CONSTRUCCIÓN LABORATORIO REGIONAL CANDELARIA MISIONES

PROSAMA-1-LPN-O

CIRCULAR MODIFICATORIA CON CONSULTA N° 1

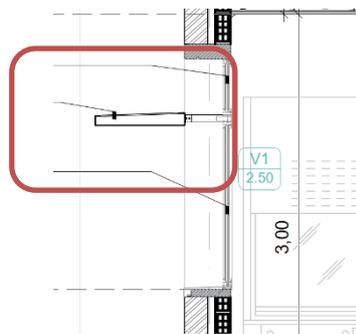
7. Cubiertas: En pliego se indican los diferentes componentes de la azotea inaccesible, (ítem 8.1.1 del PET) hasta membrana asfáltica. Pero en planilla de cotización, indica además, el ítem 8.7 Baldosas de cemento 40x40 c/ soportes según PET. Este ítem no está especificado. Aclarar si debe cotizarse y donde debe considerarse. Adjuntar detalle y especificaciones correspondientes.

Respuesta: se agregan especificaciones técnicas, planos y los ítems a cotizar correspondientes a los Capítulos: 8 “Cubiertas”, 9 “Aislaciones” y 10 “Contrapisos y Carpetas”, los cuales modifican y anulan los Capítulos 8, 9 y 10, presentados anteriormente.

A su vez se indica que se debe desestimar la cotización del punto 8.7 “baldosas de cemento 40x40 con soportes” ya que no se van a proveer ni colocar, y con respecto a las bases de termomecánica, quedaran sujetas a la ingeniería de detalles y cálculos correspondientes que debe realizar la empresa adjudicataria. Finalmente, se aclara que las bases mencionadas, serán a contemplar en el entrepiso técnico y no en la azotea.

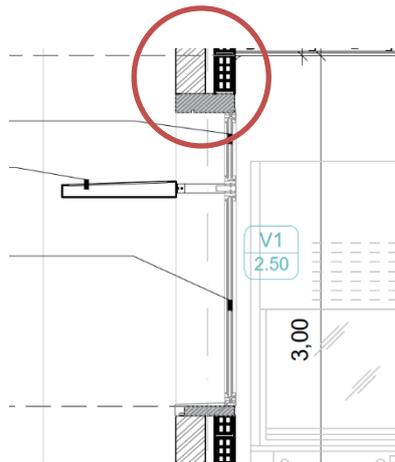
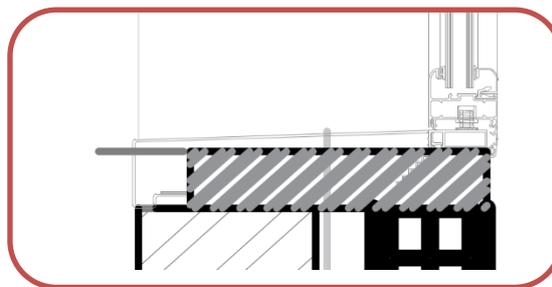
16. Antepechos y Dinteles: Indicar como se conforman los antepechos y dinteles en las carpinterías; según cortes se grafican un bloque tipo premoldeado, pero no hay especificaciones. Adjuntar detalles.

Respuesta: se agregan especificaciones técnicas, planos y los items a cotizar correspondientes al Capítulo 12: “estructuras metálicas y herrería general” los cuales modifican y anulan el Capítulo 12. presentado anteriormente.

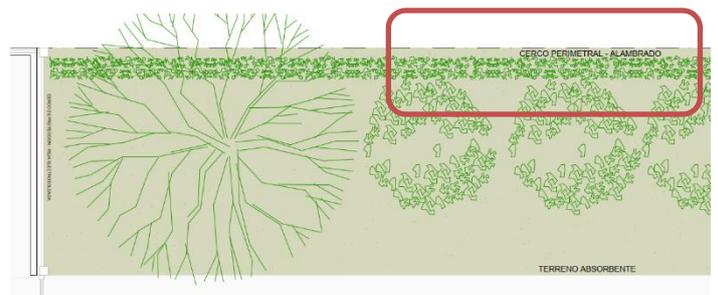
17. Antepechos: Se indican en cortes un plegado o perfil, pero no indica material ni detalle del mismo. Adjuntar.

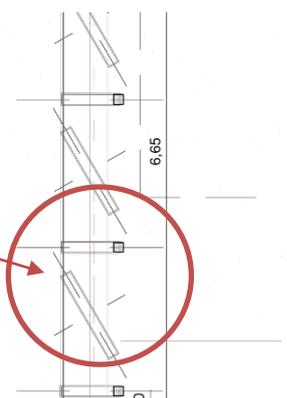
19. Parasoles en Fachada Oeste: En AR 107 Arquitectura Fachadas ESC 1.100, fachada oeste, se indican Parasoles verticales con estructura metálica revestidos en acero corte, estos no están indicados en PETP y no hay detalles. Deben cotizarse? De ser así, adjuntar especificaciones y detalles de su estructura soporte y conformación completa.

Con respecto a la fachada oeste, el plano presentado es esquema de plegado sugerido y orientativo según estructura metálica a definir en ingeniería de detalle por la empresa adjudicataria.

- IS 102 (Instalación sanitaria. Desagües Cloacales y Pluviales ESC 1.100)

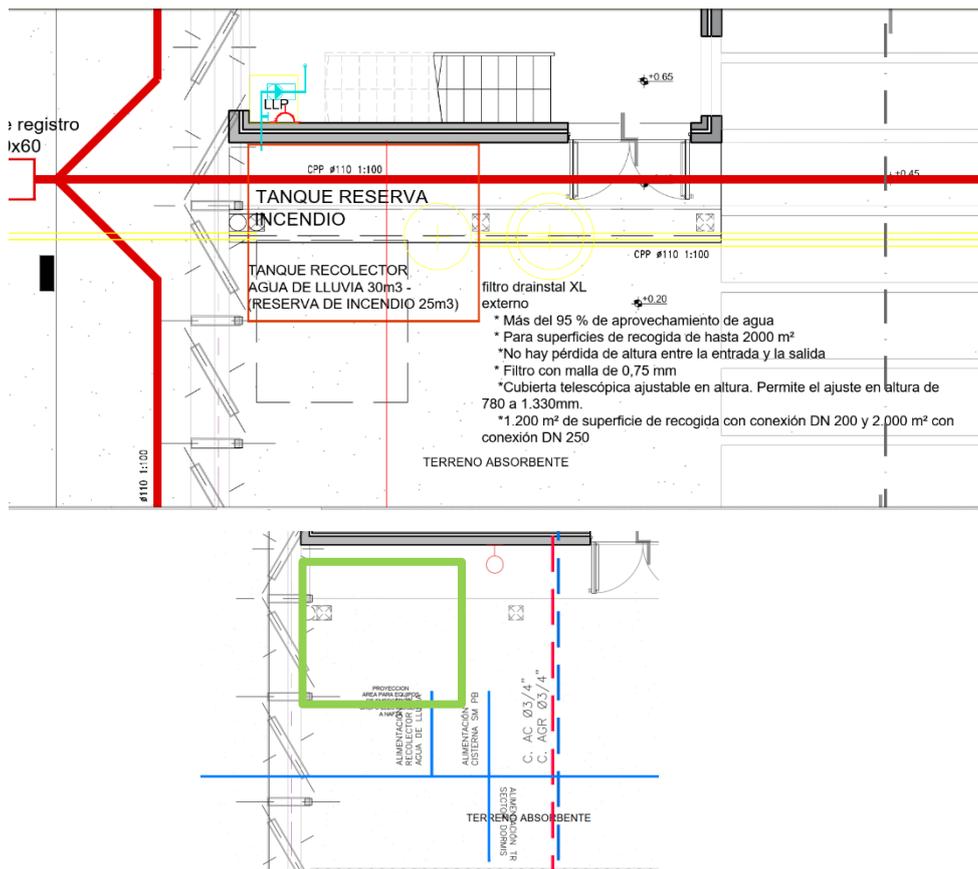
61. Instalación contra Incendio: En la documentación de Incendios tanto plano IS 103 Instalación contra Incendio ESC 1.100 como el pliego de especificaciones técnicas, NO indican cañerías tanques y/ reservorio para reserva de incendio a considerar y sistema de presurización correspondientes al sistema contra incendio. Adjuntar información completa del sistema a cotizar y diámetros de cañerías a tener en cuenta.

Respuesta: se agregan planos y los ítems a cotizar correspondientes al Capítulo 20.4: “instalación contra incendio” los cuales modifican y anulan el Capítulo 20.4 presentado anteriormente. A su vez se indica que el tanque para reserva de incendio, es tanque recolector

agua de lluvia 30m3 - (reserva de incendio 25m3) presente en plano de instalación sanitaria de desagües cloacales y pluviales

ESQUEMA TIPO DE TANQUE:

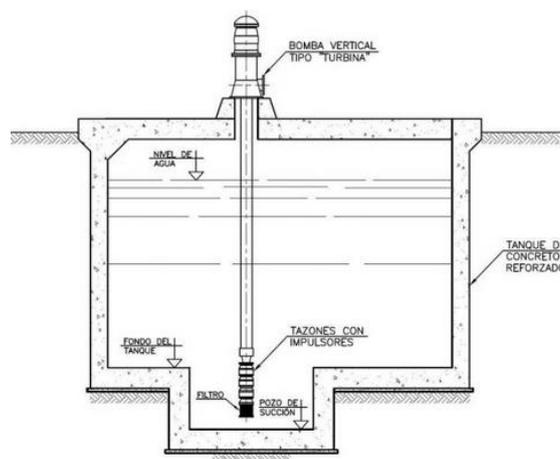
66. Instalación Sanitaria-Tanque recolección Agua Lluvia: Se solicita aclaren sobre la capacidad del mismo, ya que en planos IS 102 indican “Tanque recolector Agua de Lluvia 30 m³ y Reserva Incendios 25 m³. ¿Esto significa que la capacidad total es de 55 m³? Además, adjuntar detalles y especificaciones de esa cisterna para su correcta cotización.

A su vez se indica que el tanque recolector de agua de lluvia está previsto según proyecto de 30m³ como lo indica los planos de arquitectura y de instalaciones pluviales, en cuanto a la capacidad de reserva de tanque de incendio, es aproximada 25m³, la empresa adjudicataria deberá realizar la ingeniería de detalles de la instalación completa y cálculos correspondientes sujeto a normativa vigente de incendio y de bomberos de la localidad de candelaria.

El tanque de incendio deberá ser tipo pozo de succión para tanque subterráneo. Al tanque subterráneo se le deberá agregar un pozo de succión en el fondo para aprovechar al máximo la capacidad del tanque. La profundidad dependerá de la inmersión mínima requerida (según bomba suministrada). El tanque será subterráneo y estará realizado en hormigón in situ.

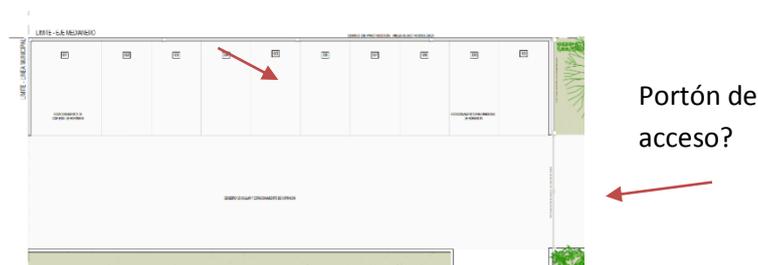
73. Equipos de Laboratorios: en AR 112 Equipos de laboratorio ESC 1.100, se indican diferentes equipos correspondientes a los laboratorios, pero sin descripciones ni referencias de los mismos. Tampoco se indican en PETP ni en planilla de cotización. Se deben cotizar estos equipos? De ser así, adjuntar detalles, especificaciones y cantidades.

Respuesta: la empresa adjudicataria no debe contemplar la provisión de los equipos de laboratorio, a su vez se indica que el plano de equipos es para contemplar la ubicación de los mismos y proveer el resto de las instalaciones.

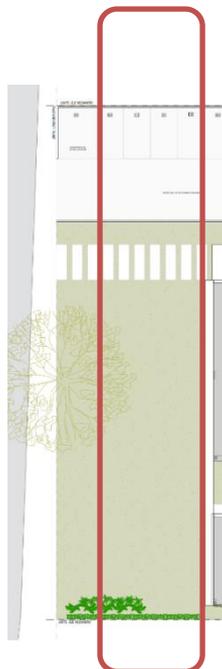
76. Resoluciones exteriores: en plano AR 102 Planimetría de conjunto ESC. 1.100, se indica en el sector de estacionamiento, un cerramiento lateral CERCO DE PROTECCION - REJA ELECTROSOLDADA. También se indica un portón de acceso. El mismo no se encuentra en planilla de carpinterías. Adjuntar detalles y especificaciones para su correcta cotización.

Respuesta: se agregan especificaciones técnicas, planos y los ítems a cotizar correspondientes al Capítulo 12: “estructuras metálicas y herrería en general” el cual modifica y anula el Capítulo 12 presentado anteriormente. a su vez se indica que el edificio presenta un retiro sobre el frente y los límites de cerramiento no se encuentran a nivel vereda.

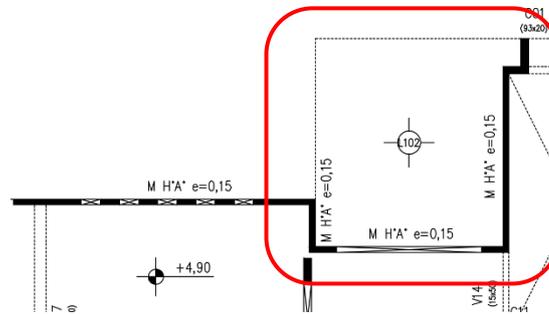
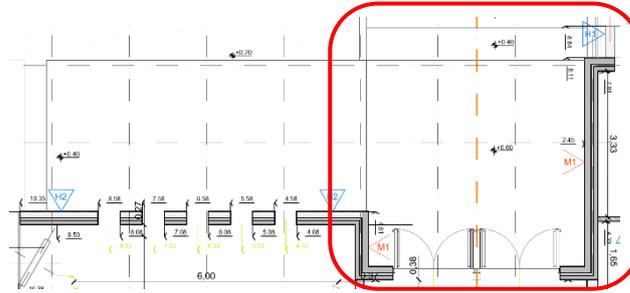
77. Resoluciones exteriores: en plano AR 102 Planimetría de conjunto ESC. 1.100, no se indica cerramiento en el sector de acceso peatonal principal desde vereda. Tampoco está indicada la vereda reglamentaria. Que debe cotizarse en este sector?
